Вопросы к Беловой — этап 4, комплекты АР и КР (90 моделей IFC)

Папка: **ЖД станция / Работа над ошибками / Белова / 4 этап**. Модели сверены с ПД **Раздел ПД №4 Подраздел №1 Часть №2 ИЛО1.2 (Парк_АР)**, **Часть №3 ИЛО1.3 (Парк_КР)**, **Подраздел №2 Часть №2 ИЛО2.2 (СП_АР)**, **Часть №3 ИЛО2.3 (СП_КР)** и с EIR (Приложение №1). Посадка зданий и ограждения дополнительно проверена по моделям ПЗУ (Пятница). Проверено: геометрия и размеры, отметки 0.000 и посадка, обязательные атрибуты, Шифр проекта, классы и имена элементов, структура, цвета.

ПД: Раздел ПД №4 Подраздел №2 Часть №3 ИЛО2.3 (СП_КР)(1439_2025_4).pdf, лист ГЧ.09 «Схема устройства опор»
Модель: 1439-2025-4_Круглое поле_4_КР_КМ_Ч1_Ограждение территории 1-4.ifc
ПЗУ: 1439-2025-4_Круглое поле_4_ГП_ПЗУ_Ч7_Компрессорная №3.ifc (разрез по оси ограждения, вид снаружи)

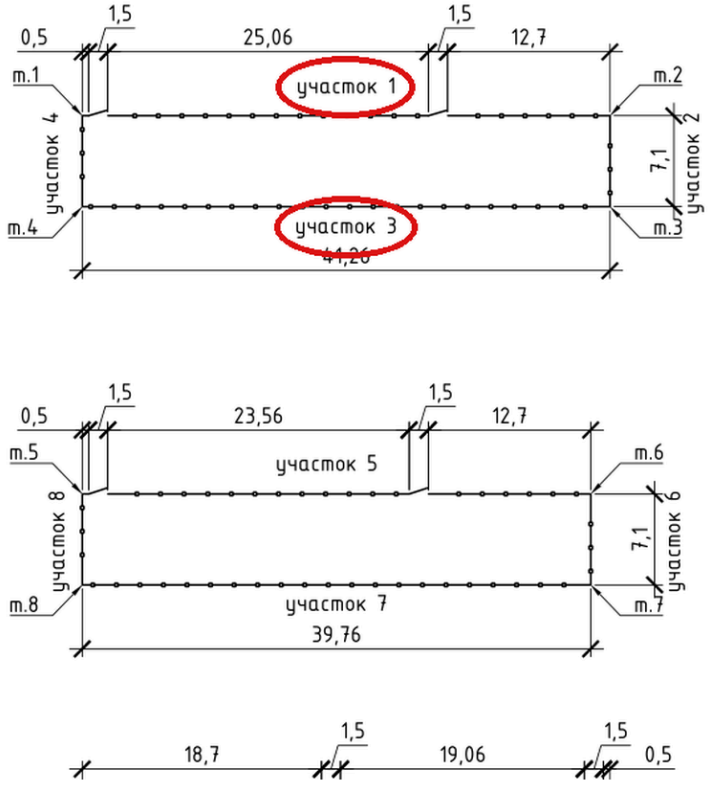
1. **Ограждение посажено ниже земли.** В модели «…КМ_Ч1_Ограждение территории 1-4» все стойки поставлены на одну отметку: верх фундаментов 163,40, тогда как поверхность площадки (ПЗУ Ч7, 0.000 зданий 164,92) ≈ 164,80. Ограждение утоплено на ~1,4 м: сетка над землёй ~1,2 м вместо 2,1 м по ПД. В КМ_Ч3 (9-12) ограждение ниже поверхности ПЗУ Ч5 на ~0,25 м, в КМ_Ч2 (5-8) стоит горизонтально при перепаде рельефа 0,85 м. Стойки сажать по рельефу: 2,1 м над землёй, фундамент на глубину 1,8 м от земли.

ПД: Раздел ПД №4 Подраздел №2 Часть №3 ИЛО2.3 (СП_КР)(1439_2025_4).pdf, лист ГЧ.07 «Схема ограждения территории»
Модель: 1439-2025-4_Круглое поле_4_КР_КМ_Ч1_Ограждение территории 1-4.ifc (вид сверху, фундаменты стоек — оранжевые)

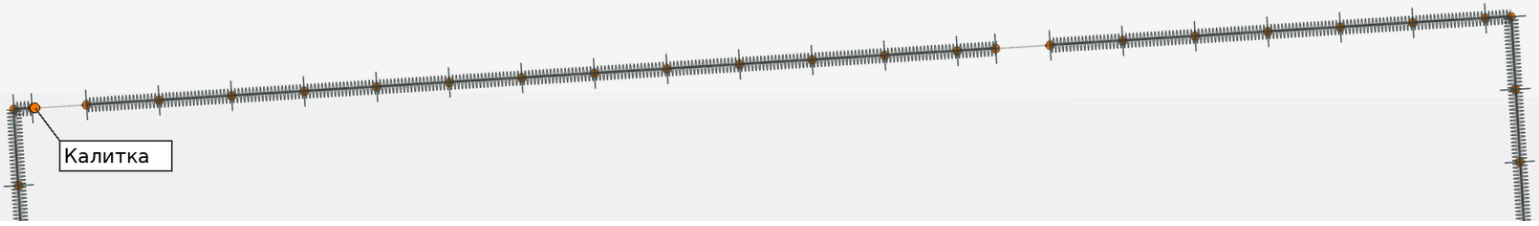
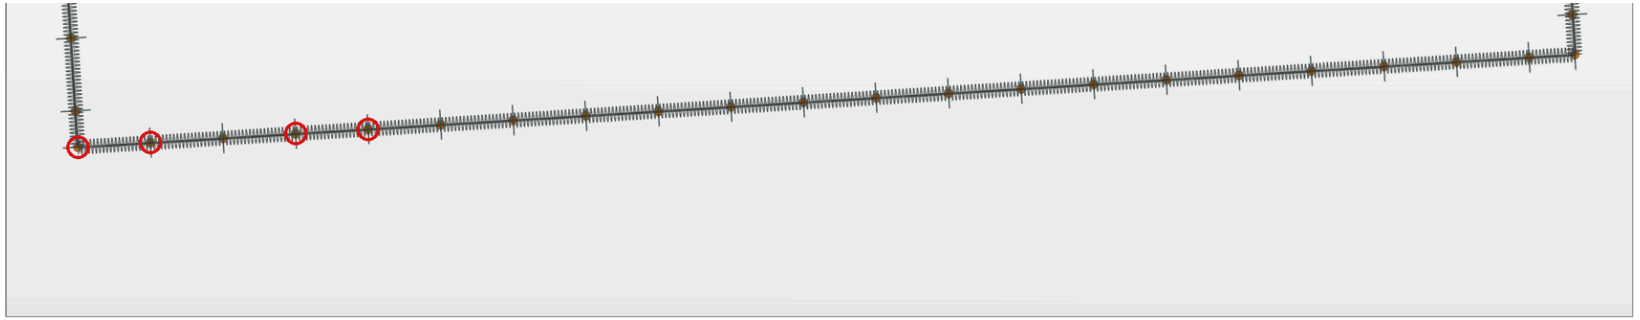
2. **Раскладка панелей не по ПД.** В модели шаг стоек 2,0 м (52 стойки / фундамента в Ч1). По ПД ограждение собирается из панелей **3,0 и 2,5 м** (схема участков на листе ГЧ.07: участок 1 — 2,5+1,5(калитка)+8×3,0+2,5+1,5(калитка)+4×3,0+2,5 и т.д.), т.е. 37 стоек на участках 1–4. Пересобрать по схеме участков ПД.

Шаг стоек 2,0 м (52 стойки и фундамента)
По ПД: панели 3,0 и 2,5 м — 37 стоек на участках 1–4

ПД: Раздел ПД №4 Подраздел №2 Часть №3 ИЛО2.3 (СП_КР)(1439_2025_4).pdf, ТЧ п.7.6 и лист ГЧ.07 (п.4-5)
Модель: 1439-2025-4_Круглое поле_4_КР_КМ_Ч1_Ограждение территории 1-4.ifc

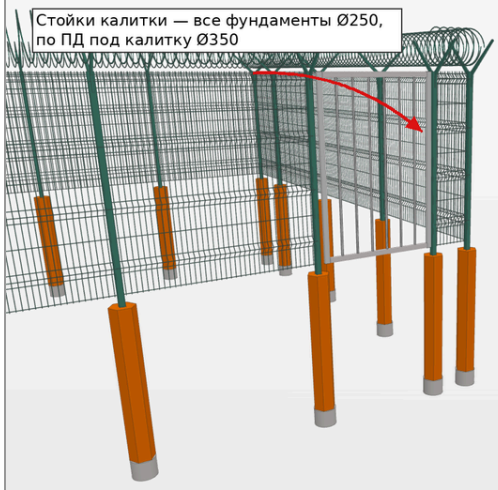
3. **Фундаменты стоек.** Фундамент назван «Фундамент металлический переездного светофора 12843-00-00А ФМ1» — это бетонный фундамент стойки ограждения (В15 F150 W6). Под стойки калитки по ПД фундамент **Ø350**, в модели все Ø250. Щебёночная подготовка в модели 200 мм, по ПД 100 мм (п.5 ГЧ.07, ТЧ п.7.6). Не смоделирована гидроизоляция (2 слоя гидроизола) — указать атрибутом.
4. **Шифр проекта** у профилей калитки (Б-1, Ст-1, Ст-2, 20 эл. в каждой модели) — «4.1.2. 1439-2025-3-ИЛО1.3» (3 этап, Парк). Должно быть «4.2.3. 1439-2025-4-ИЛО2.3».
5. **Классы.** Панели ограждения — IfcBuildingElementProxy, фундаменты стоек — IfcSlab (это IfcFooting).

Набор (Pset)	Свойство	Значение
Элемент	Name (IFC)	Фундамент металлический переездного светофора 12843-00-00А ФМ1 **это фундамент стойки ограждения Ø250 (калитки — Ø350), а не фундамент светофора**
Элемент	Класс IFC	IFCSLAB
EIR SEZ ALAB…	Name	Фундамент стойки бетонный
EIR SEZ ALAB…	Material	Бетон В15
EIR SEZ ALAB…	Шифр проекта	4.2.3. 1439-2025-4-ИЛО2.3 **у профилей калитки (Б-1, Ст-1, Ст-2) — «4.1.2. 1439-2025-3-ИЛО1.3» (этап 3, другой том)**
EIR SEZ ALAB…	Уровень	Этаж 01
EIR SEZ ALAB…	Марка	ФМ1

Модель: 1439-2025-4_Круглое поле_4_КР_КЖ0_Ч9_Фундамент под здание МК АТС.ifc
Модель (призрачно): 1439-2025-4_Круглое поле_4_АР_АР_Ч12_МК АТС.ifc

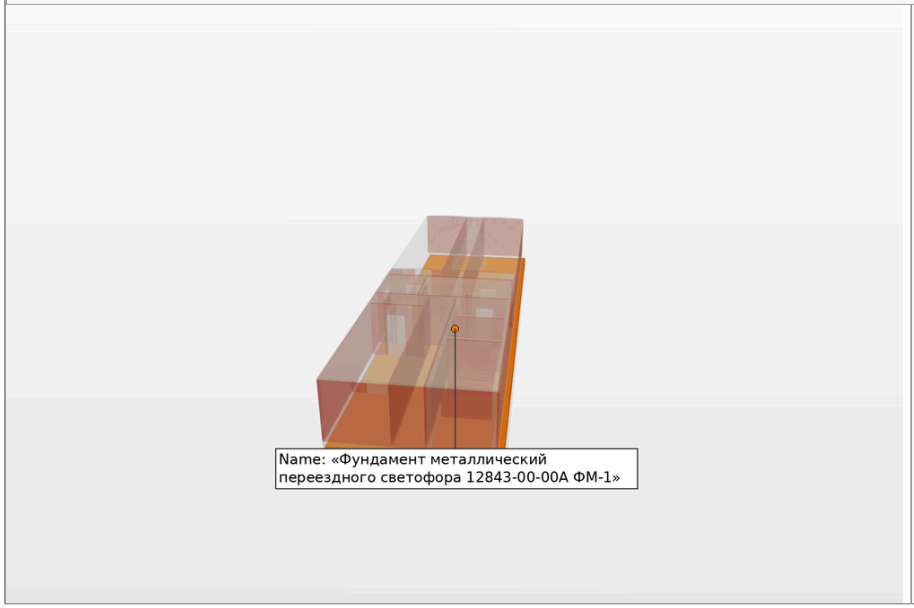
То же замечание, что по Табельной: фундаменты зданий никак не являются фундаментом переездного светофора. Имя семейства «Фундамент металлический переездного светофора 12843-00-00А …» (IFC Name) стоит у плит, ФБС и фундаментов стоек **во всех 26 моделях КР** 4 этапа. В атрибуте EIR «Name» значения верные («Плита бетонная фундаментная 300мм», «Блок фундаментный железобетонный», «Фундамент стойки бетонный») — имя элемента привести к ним. Плиты экспортированы классом IfcSlab — фундаментные плиты и ФБС выгружать как IfcFooting. Атрибуты «Длина» и «Ширина» у плит не заполнены (EIR табл. А1).

Набор (Pset)	Свойство	Значение
Элемент	Name (IFC)	Фундамент металлический переездного светофора 12843-00-00А ФМ-1 **монолитная плита МК АТС, не фундамент светофора. Ошибка во всех 26 моделях КЖ/КЖ0/КМ (см. таблицу)**
Элемент	Класс IFC	IFCSLAB
EIR SEZ ALAB...	Name	Плита бетонная фундаментная 400мм
EIR SEZ ALAB...	Material	Бетон монолитный В25
EIR SEZ ALAB...	Шифр проекта	4.1.3. 1439-2025-4-ИЛО1.3
EIR SEZ ALAB...	Уровень	Фундамент
EIR SEZ ALAB...	Марка	ФМ-1
EIR SEZ ALAB...	Длина	None **атрибуты Длина/Ширина не заполнены (EIR, табл. А1)**
EIR SEZ ALAB...	Ширина	None
EIR SEZ ALAB...	Толщина	400.0

ПД: Раздел ПД №4 Подраздел №1 Часть №3 ИЛО1.3 (Парк_КР)(1439_2025_4) 26.10.16.pdf, лист ГЧ.09 (кладовая), разрез 2-2, примечание 4
Модель: 1439-2025-4_Круглое поле_4_КР_КЖ_Ч3_Фундамент под кладовую.ifc (так же в КЖ_Ч1 и КЖ_Ч2)

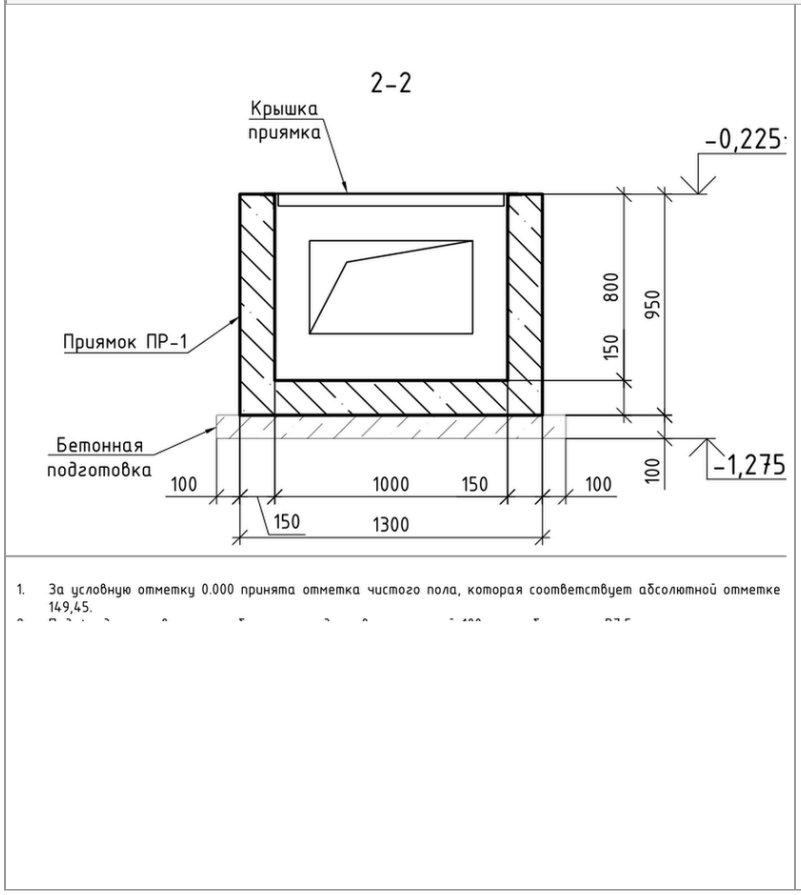
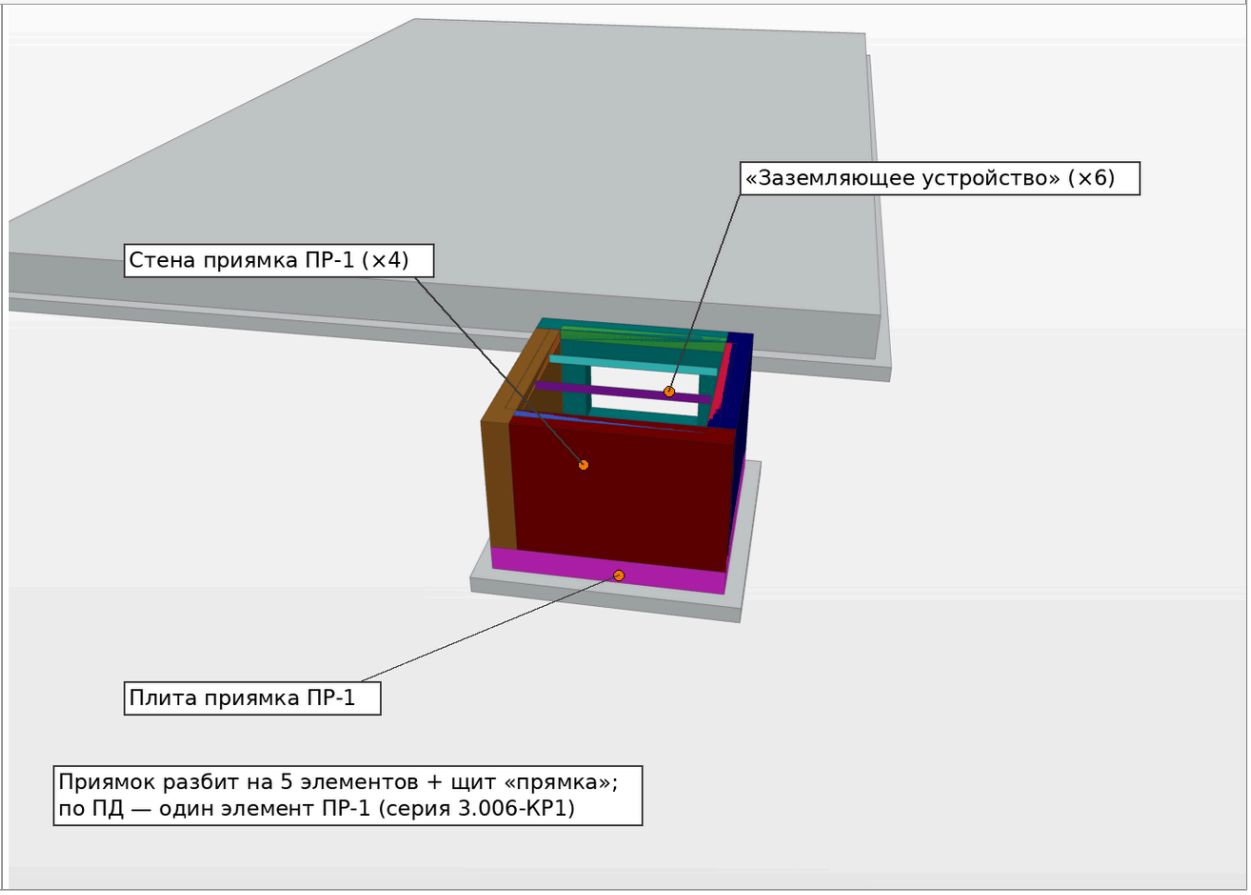
1. **Приямок** (КЖ_Ч1 пункт обогрева_1, КЖ_Ч2 бытовой модуль, КЖ_Ч3 кладовая) разбит на плиту + 4 стены + щит — как в Табельной. По ПД приямок ПР-1 по серии 3.006-КР1 — один элемент. Элементы «Заземляющее устройство (полоса/уголок/круг)» — по чертежу закладные детали обрамления из уголка; переименовать. Опечатки: «Щит перекрытия **прямка**», «Подготовка **псечаная**».

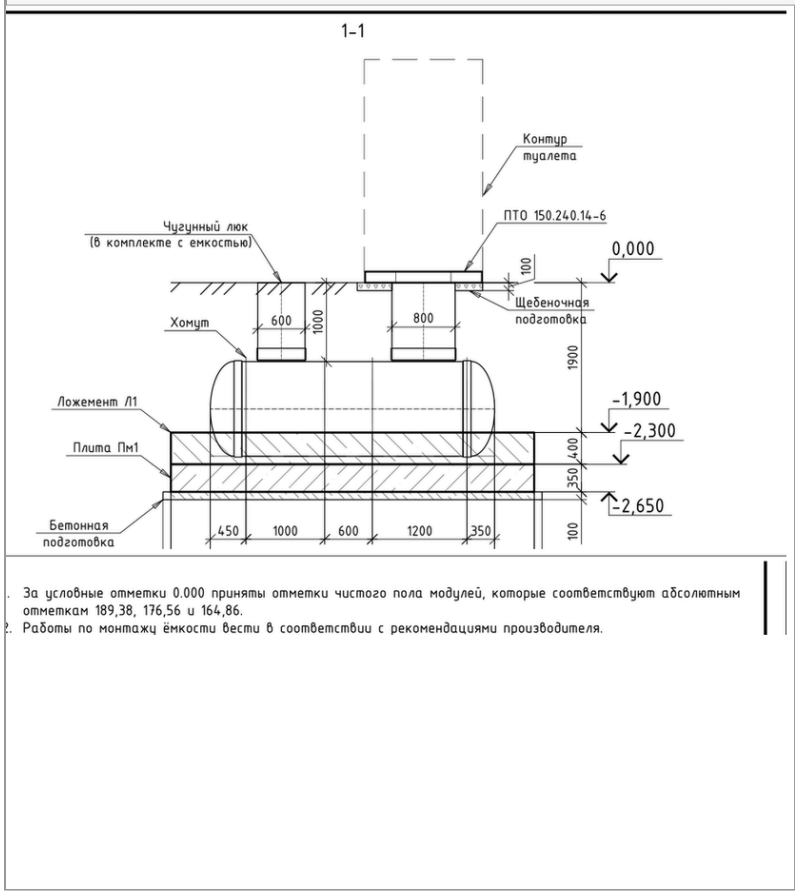
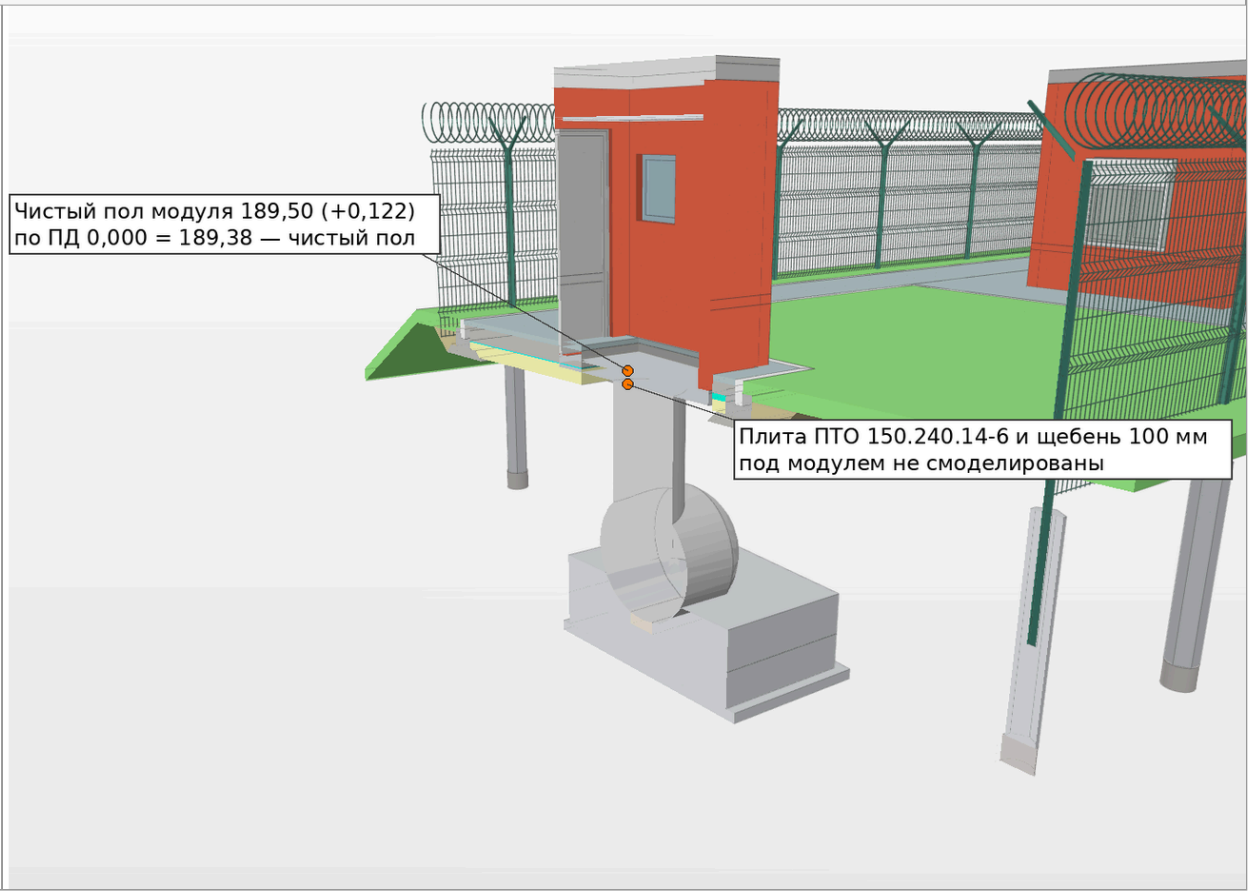
2. **Туалетные модули СП (Ч13–Ч15).** Модуль по ПД ставится на плиту **ПТО 150.240.14-6** (серия 3.006.1-8 вып.2-1) по щебёночной подготовке 100 мм — плиты и щебня в моделях нет. Пол модуля в АР стоит на +0,122 (189,50 при 0.000 = 189,38 — отметка чистого пола по ПД): перекрытие 122 мм положено над нулём.

ПД: Раздел ПД №4 Подраздел №1 Часть №2 ИЛО1.2 (Парк_АР)(1439_2025_4) 26.10.16.pdf, лист ГЧ.14 «Здание МК АТС. Фасады»
Модели: 1439-2025-4_Круглое поле_4_АР_АР_Ч12_МК АТС.ifc; 1439-2025-4_Круглое поле_4_КР_КЖ0_Ч9_Фундамент под здание МК АТС.ifc (вид с торца)

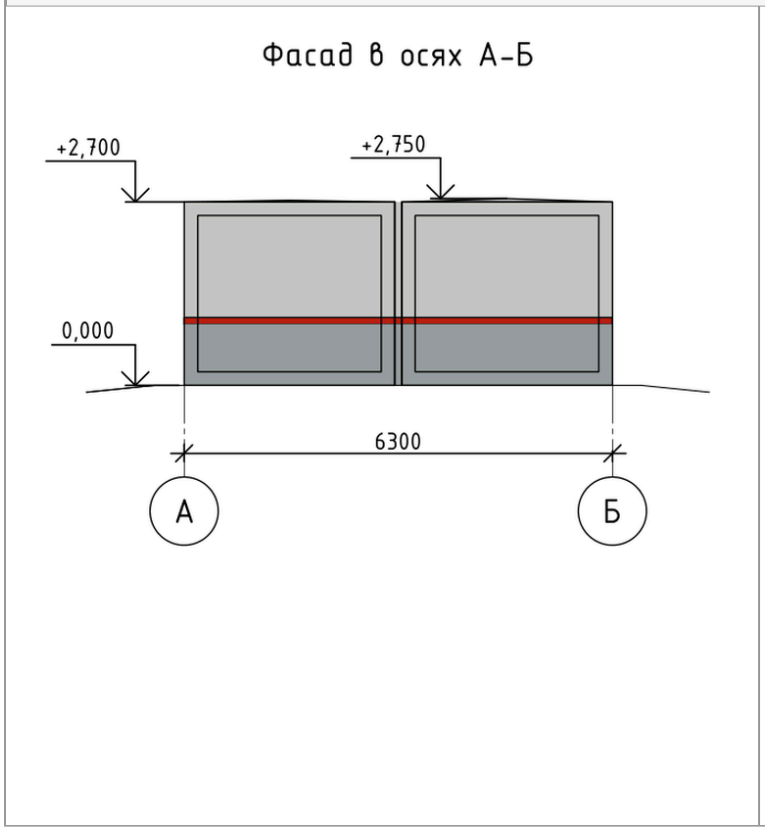
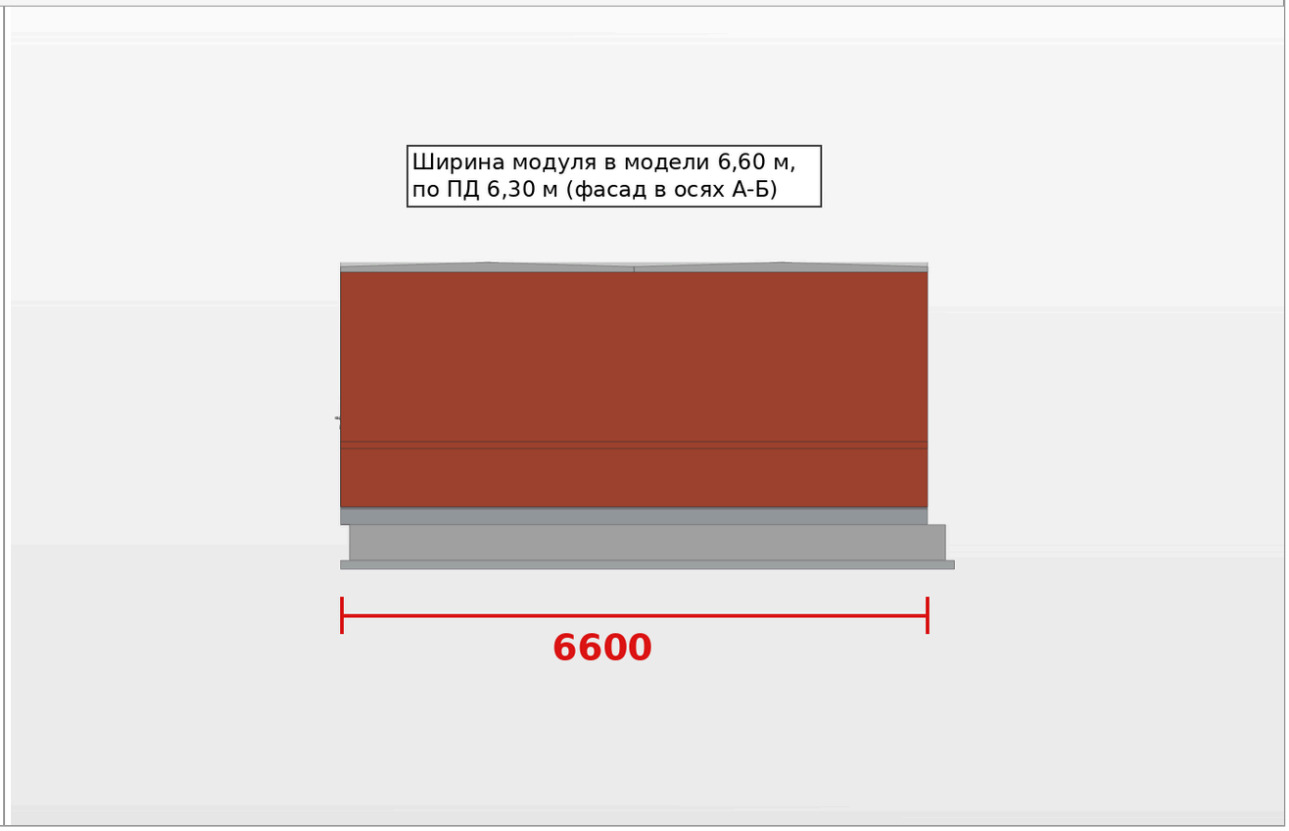
1. **МК АТС** (АР_Ч12): ширина модуля в модели **6,60 м**, по ПД **6,30 м** (лист ГЧ.14, фасад в осях А-Б); длина 23,10 м — верно. Плита КЖ0_Ч9 по ширине выступает за модуль только на 0,1 м с одной стороны.

Модели: 1439-2025-4_Круглое поле_4_АР_АР_Ч6_БКТП 250 кВА_1.ifc; 1439-2025-4_Круглое поле_4_АР_АР_Ч7_БКТП 250 кВА_2.ifc (аналогично)

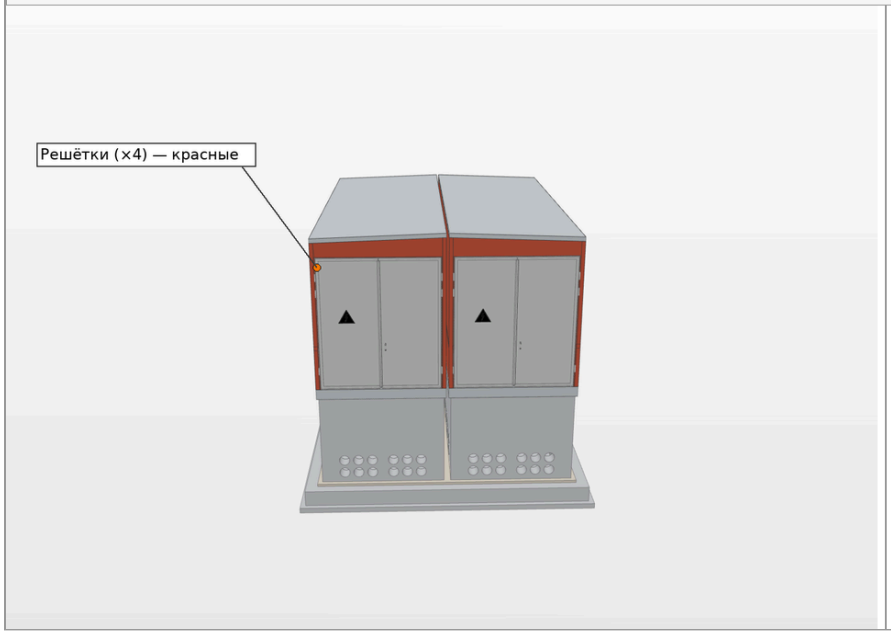
2. **БКТП** (АР_Ч6, Ч7): решётки (4 шт.) выгружены классом IfcAirTerminal без «Шифр проекта», «Material», «Уровень». У 4 элементов Шифр «3.2.6. 1439-2025-3-ТКР2.6» — чужой проект. В КЖ0_Ч5, Ч6 «Блок БКТП» (×2) и «Выравнивающий слой песка 50мм» без Шифра; блок БКТП — IfcBuildingElementProxy.

Набор (Pset)	Свойство	Значение
Элемент	Name (IFC)	Решетка
Элемент	Класс IFC	IFCAIRTERMINAL
		решётка — не воздухораспределитель; элемент АР (IfcBuildingElementProxy / IfcCovering по согласованию)
EIR SEZ ALAB…	Name	Решетка
EIR SEZ ALAB…	Шифр проекта	— нет —
EIR SEZ ALAB…	Material	None
		обязательные атрибуты Шифр проекта / Material / Уровень пустые
EIR SEZ ALAB…	Уровень	None

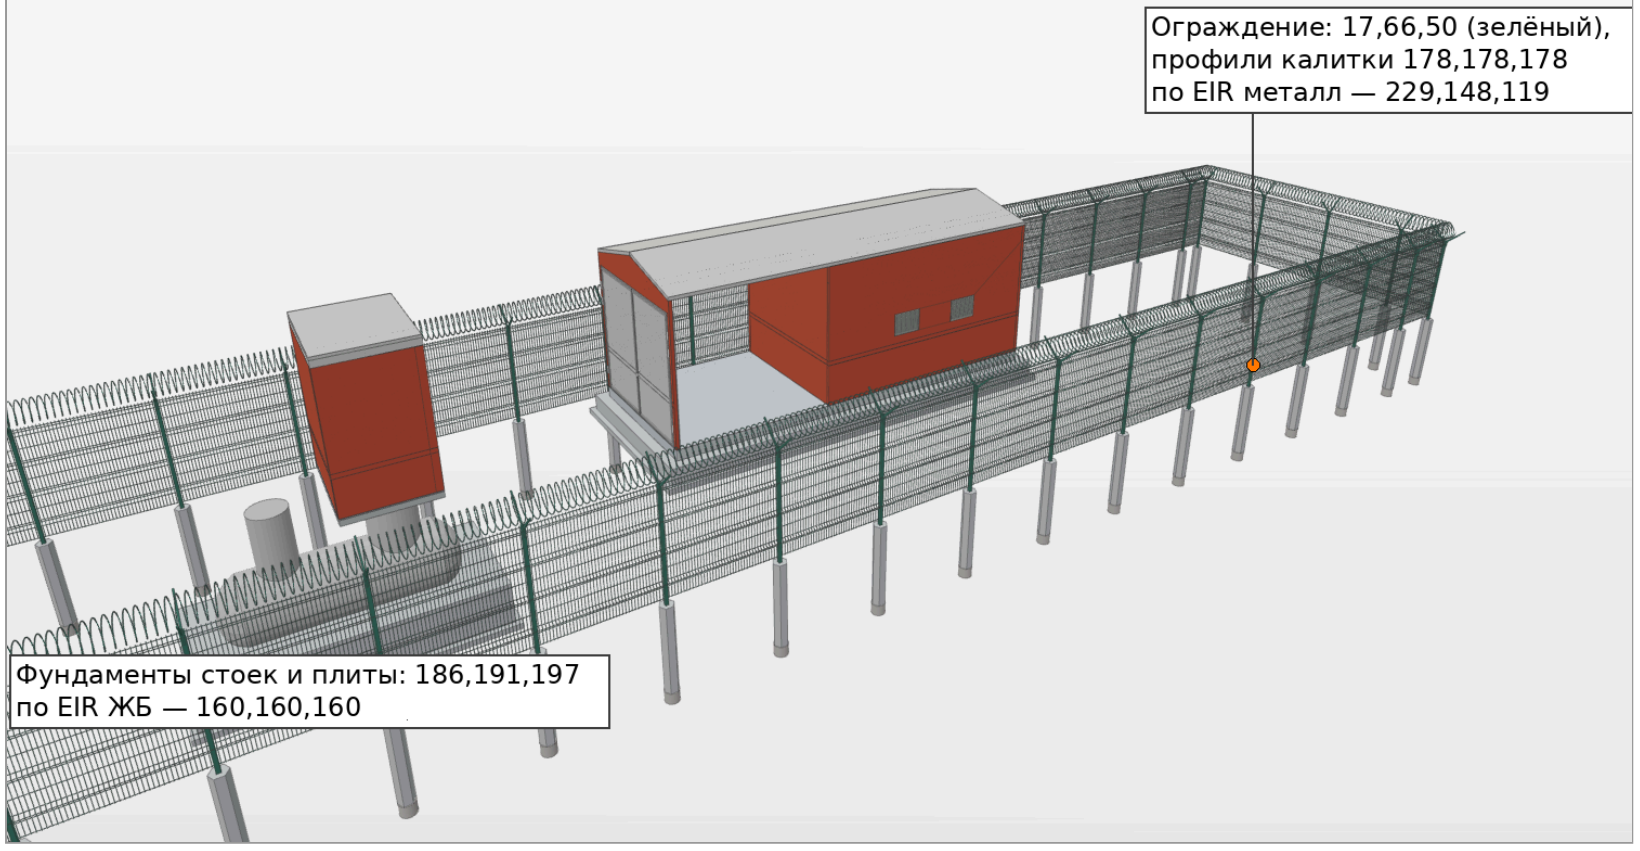
Бетон серый 160,160,160: у плит, подготовок, лежней, ФБС и фундаментов стоек сейчас 186,191,197 (ФБС КТСМ — 102,102,102). Металл рыжий 229,148,119: ограждение сейчас зелёное 17,66,50, профили калитки и «заземляющие

устройства» — серые/белые (178,178,178; 247,247,247).
